BOLETIM TÉCNICO

BT0102
25.06.96

Assunto: Modificação Dobradiça Superior/ Bucha da Dobradiça
Modelos: BRG 39ECA, BRF 41 ECA (Zyrium)
Marca: Brastemp

Fig.01

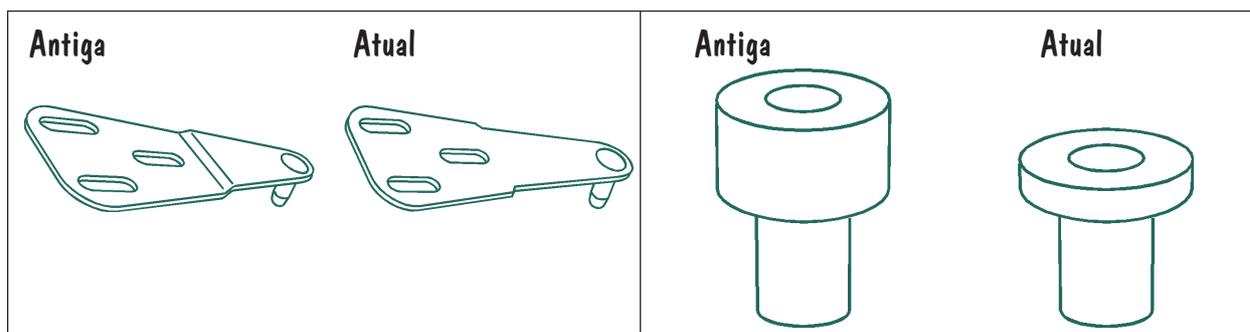
Com o objetivo de padronização de itens, a partir da série 6JNXXXXXX os produtos em referência estarão sendo montados com a Dobradiça Superior pintada, substituindo então a Dobradiça Zincada.

Para evitar que as Portas Zyrium do Congelador fique comprimida entre as Dobradiças (Superior / Central), foi alterada a espessura da Bucha Superior que monta na mesma.

O código da nova Bucha é 15.1134.00.9

Observação: Para as Portas em Chapa, manteremos a Bucha antiga código 15.0752.00.0.
